Piaski, dnia 21.01.2016r.

Zgodnie z art. 38 ust. 1 i 2 ustawy z dnia 29 stycznia 2004r. Prawo zamówień publicznych ( t.j. Dz.U. z 2013r. poz. 907 z późn zm. ), przekazuję wyjaśnienia, w związku z otrzymanymi pytaniami do treści SIWZ w postępowaniu o udzielenie zamówienia publicznego pn.: „Budowa sali sportowo – środowiskowej w Szelejewie Pierwszym, Szelejewo Pierwsze 87A (dz. Nr ewid. 328), 63-820 Piaski”

### **PYTANIA – ZESTAW 7 /UZUPEŁNIENIE /**

## PRZEKRÓJ WARSTW PODŁOGI SPORTOWEJ

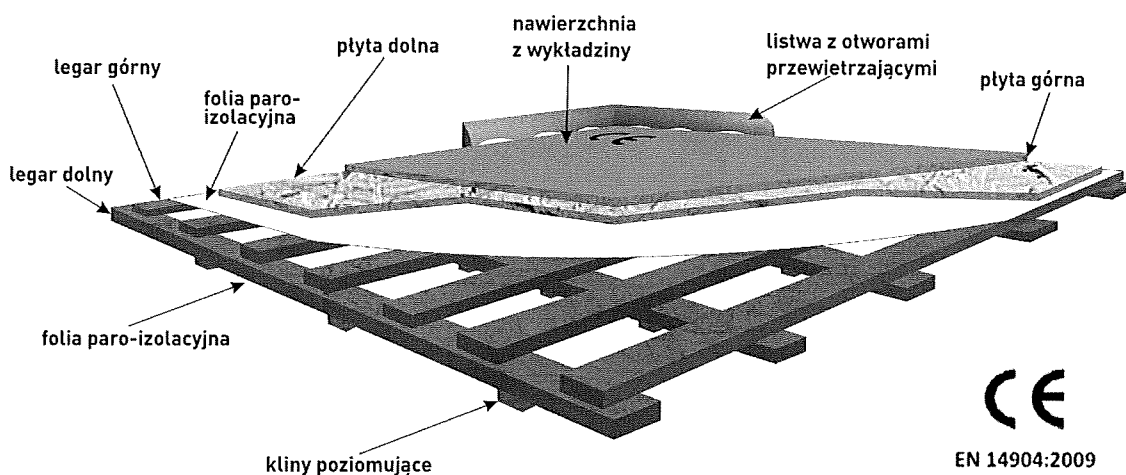
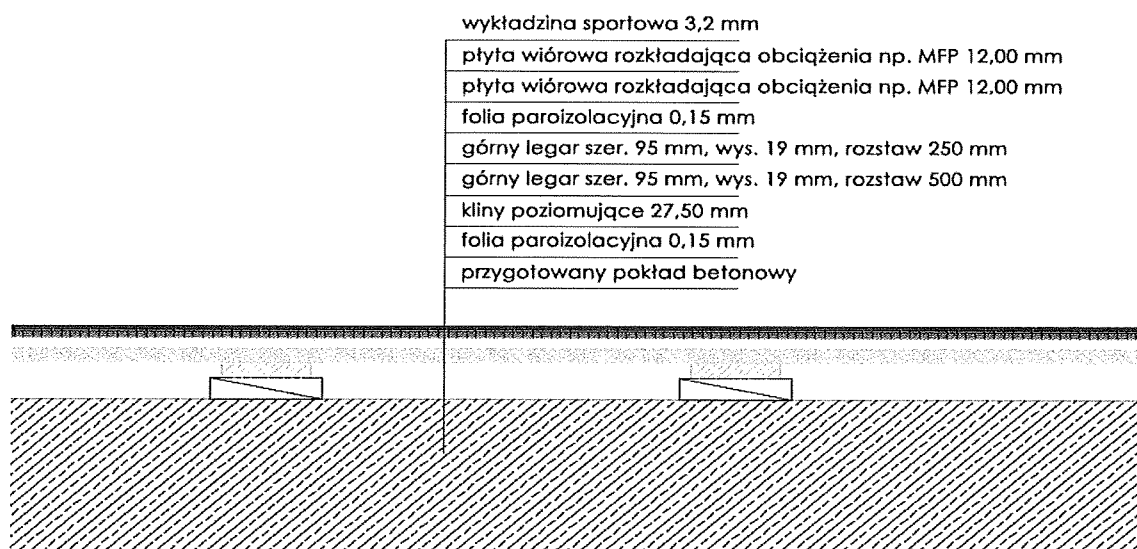
Czy Zamawiający wyraża zgodę na zastosowanie certyfikowanej, systemowej podłogi ARIM SPORT z nawierzchnią linoleum grubość 3,2 mm zgodnej w 13 parametrach z normą 14904:2009, jako równoważnej do projektowanej.

Proponowana podłoga posiadają badania wszystkich **13-tu parametrów** wymaganych przez normę PN-EN 14904 : 2009 i oznaczenie **CE**, z podziałem tych parametrów na istotne dla:

Zamawiający wyrazi zgodę na zastosowanie każdego systemu, który będzie odpowiadał wymaganiom określonym w projekcie.
